改善箇所説明図

基準不適合発生箇所

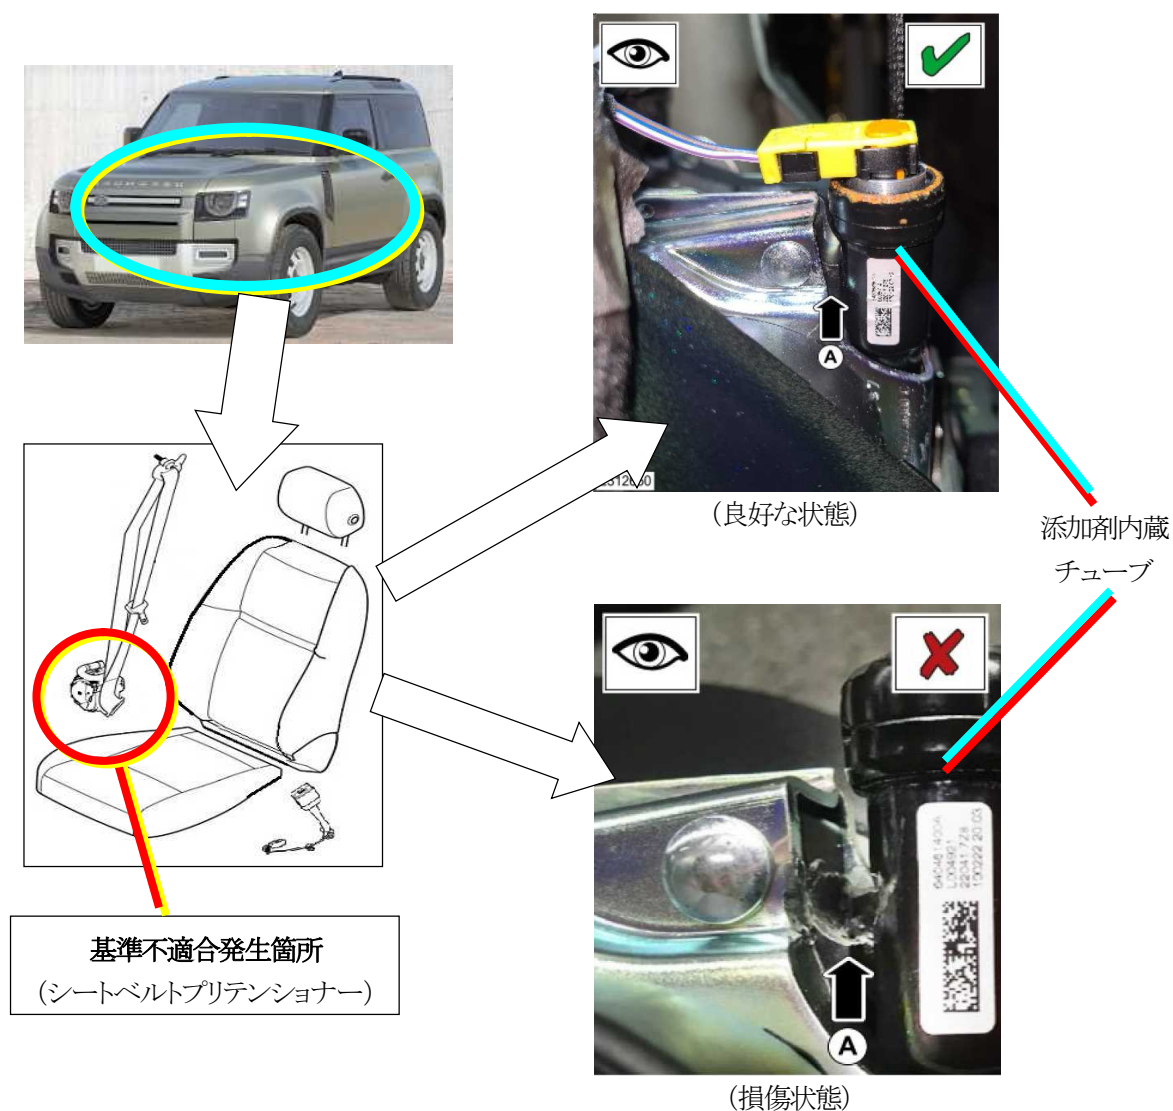
運転席及び助手席シートベルトプリテンショナーにおいて、製造管理が不適切なため、点火剤が内蔵されているチューブが損傷しているものがある。そのため、事故による展開時にシートベルトの弛みを巻き取ることができず、乗員が過度の傷害を負うおそれがある。

全車両、運転席及び助手席シートベルトプリテンショナーを点検し、当該チューブが損傷しているものはシートベルトアセンブリを良品に交換する。

識別：助手席ドアのボディ側下部、ドアヒンジボルトに黒ペイントを塗布する。
